הנדון: דירה מס' 56 ברח' המשוט מס' 9 - יבנה

חוות דעת מומחה

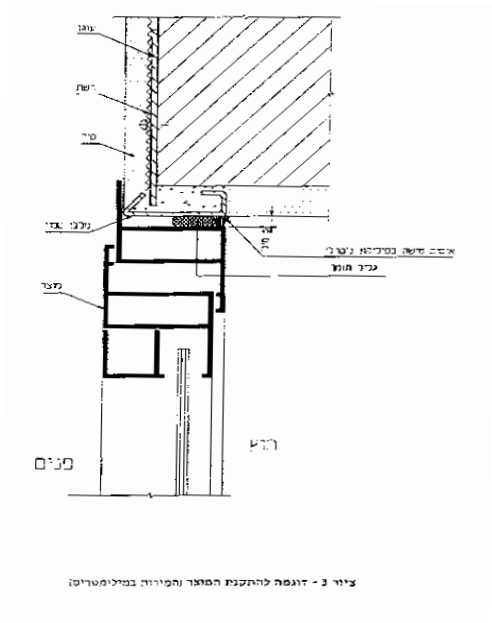
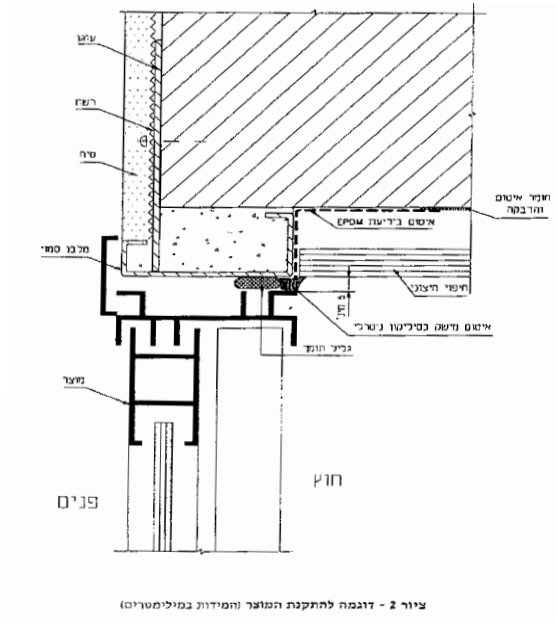
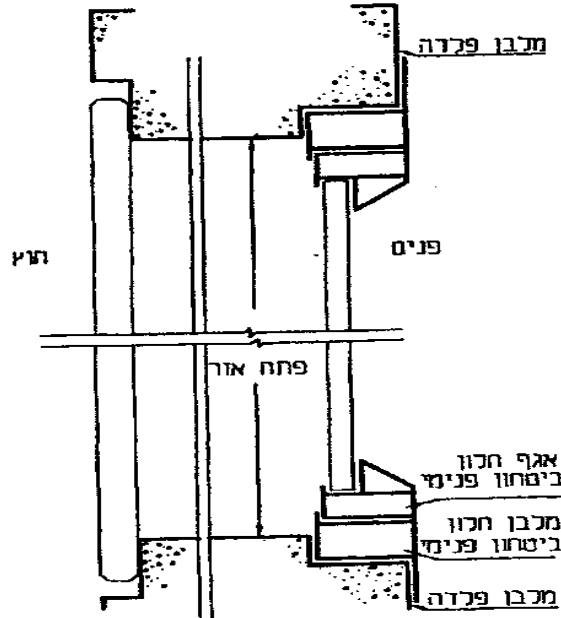
1. יש לחדש אטימה סביב חלונות האלומיניום בחדר שינה הורים, חדרי שינה ילדים, סלון, ושרותי אורחים. תתכן חדירה של מי גשם. הליקוי אסור עפ"י התקן ישראלי ת"י 4068, חלק 1 סעיף 4.1,
ציטוט:

המשיקים המצוינים להלן יהיו אטומים:

בין המלבן הסמוי (אם ישנו) לבין הבניין.

בין המוצר לבין המלבן הסמוי.

אם אין מלבן סמוי - בין המוצר לבין הבניין.

האיטום יהיה רציף בכל היקף המוצר והמלבן הסמוי (אם ישנו). יש להימנע ככל האפשר ממשיקים בעלי התך משולש. אם יש לאטום משיקים הנמצאים במישורים שונים, יש להקפיד במיוחד על רציפות האיטום במעבר בין המישורים. תכנון המישק החיצוני בין המוצר למלבן הסמוי, או בין המוצר לבניין (אם אין מלבן סמוי), יאפשר לתחזק מחדש את האיטום.

יש צורך לבצע תיקוני אטימה ע"י מריחת חומרים על בסיס סיליקון, העומד בדרישות מפמ"כ 153 (חומרי איטום אלסטומרים חד רכיבים לשימוש בבניינים). (950 שח)

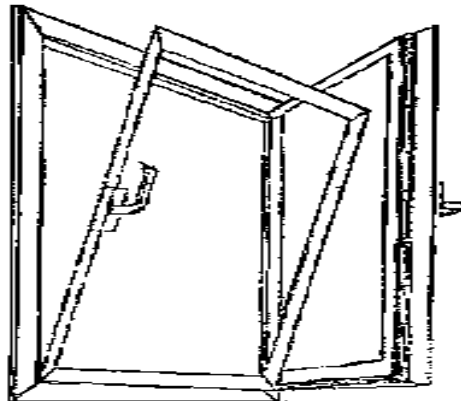
5. במעקה מרפסת הסלון קיים חלק תחתון שבו מותקן לוח זכוכית.

ע"ג הזכוכית לא קיים סימון כלשהו המעיד כי מדובר בזכוכית בטיחותית (חותמת).

הזכוכית צריכה להיות מסומנת בסימן ברור ובר קיימא וזאת כנדרש ע"פ תקן 938, חלק 3 סעיף 2.1.1,

על הקבלן להציג אישורים כי הזכוכית הינה "זכוכית בטיחותית". במידה ויתברר כי מדובר בזכוכית פשוטה, יהיה צורך בהחלפתה.

ציור סטא - חלון סב-נטוי

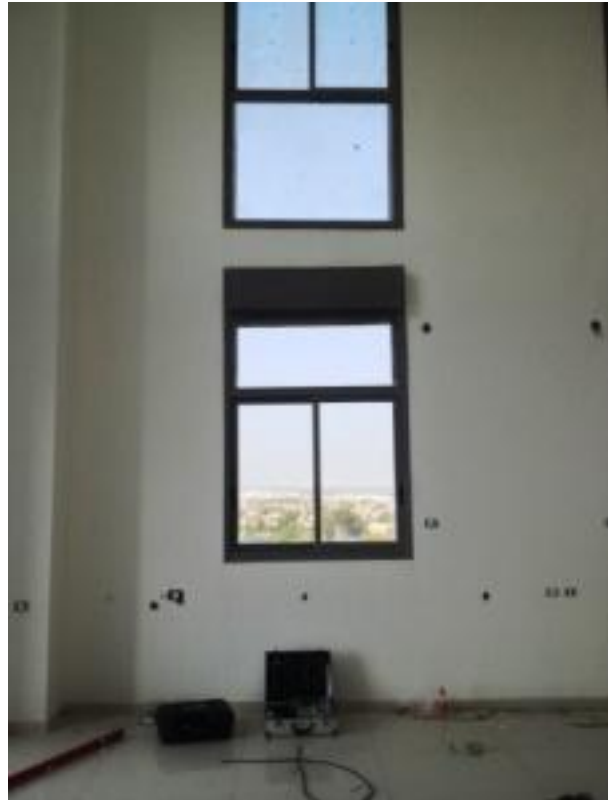
8. חלון האטימה לגזים בחדר הממ"ד נפתח כך שהוא מהווה מפגע בטיחותי כשהוא במצב פתוח. ניתן לשנות את מבנה חלון האטימה לגזים לסוג בעל פתיחת דריי-קיפ (סב - נטוי) וזאת לפי ההגדרה שמופיעה בחלק 2 של תקן ישראלי ת"י 1068 סעיף א - 2.2,
ציטוט:

חלון ממ"ד אינו נפתח פתיחה מלאה שכן הוא נתקל בקיר סמוך. הדבר מהווה סכנה לפגיעת ראש - מפגע בטיחותי, ופוגם בשימוש בחדר וניצול מלוא שטח החדר למגורים.

בניגוד לת"י 4068 חלק 2: - חלונות מותקנים באתר: חלונות ביטחון פנימיים במרחבים מוגנים, סעיף 5.1.2

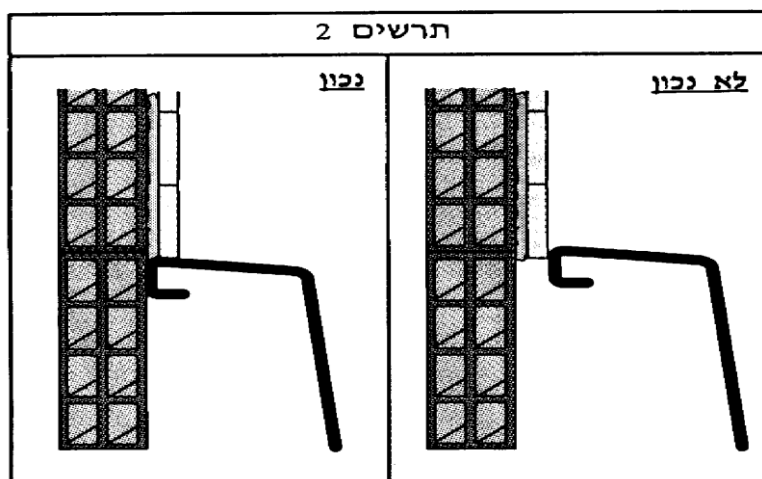
1. הבית טרם חובר לאספקת מים מלאה.
2. טרם הותקנו כל הכלים סניטריים / ברזים.
3. באמבט אשר מותקן בחדר רחצה כללי, קיימים פגמים (שריטות).
הליקוי אסור ע"פ מפרט מס' 418 של מכון התקנים הישראלי, סעיף מס' 106,
ציטוט:

לא יהיו באמבט סדקים, נפיחויות, התקלפויות או פגמי צורה אחרים העלולים לפגוע בקיימותו או בשמישותו.

כמו כן האמבט בחדר הרחצה הותקן כך שאין חפיפה טובה בינה לבין החיפוי הקרמי שבקיר. במצב הקיים יחדרו מים אל מתחת לאמבטיה ואל הקיר. הליקוי אסור ע"פ הוראות התקנה של יצרנים שונים. לדוגמא מתוך פרוספקט הוראות ההתקנה של אמבט מסוג אירסטון.

א. פתיחת פתח במחיצה הגובלת עם האמבט ומילוי הדפנות.

ב. יש לפרק ולהחליף את האמבט. (3,000 ₪)

ג. אטימה בסיליקון דוחה עובש בקו החיבור בין האמבט לקיר. (250 ₪)
